CONSORZIO DI BONIFICA PIANURA DI FERRARA

OGGETTO: Centro Agricolo Ambiente "G.NICOLI" - Procedimento Autorizzatorio Unico di Valutazione di Impatto Ambientale per il progetto "Impianto per la produzione di fertilizzanti da fanghi di depurazione" situato nel comune di Portomaggiore (FE), località Portoverrara, in via Bandissolo n.46.

PARERE DI COMPETENZA

Figura 1

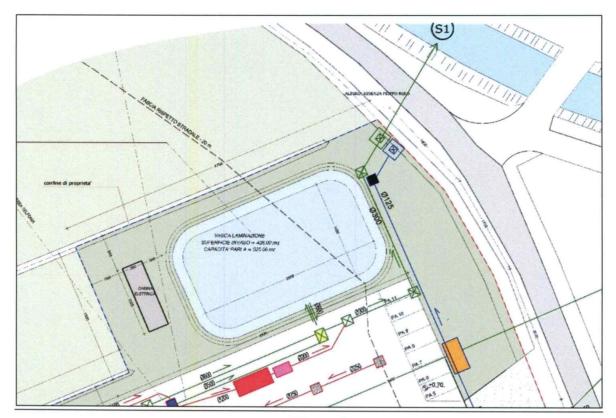
- Manufatto di tubazione Ø 300 mm nella sponda dello <u>scolo Forcello</u> per lo scarico delle acque meteoriche e reflue provenienti dall'area di impianto (fig. 1);
- 2) Rifacimento del manufatto idraulico sovrastante lo scolo Forcello (fig. 2);
- 3) Posa interrata di linea telefonica sovrastante lo scolo Forcello;

- ✓ In ottemperanza ai disposti del R.D. 368/1904 e del vigente regolamento consorziale in materia, per la realizzazione/posa delle sopraccitate opere verrà rilasciato da parte dello scrivente Consorzio regolare atto di concessione precaria onerosa;
- ✓ le opere sopraesposte dovranno essere realizzate nel rispetto degli elaborati grafici inoltrati a questo
 Ente e delle prescrizioni che verranno inserite nel disciplinare di concessione che verrà rilasciato dal
 Consorzio al termine del procedimento.
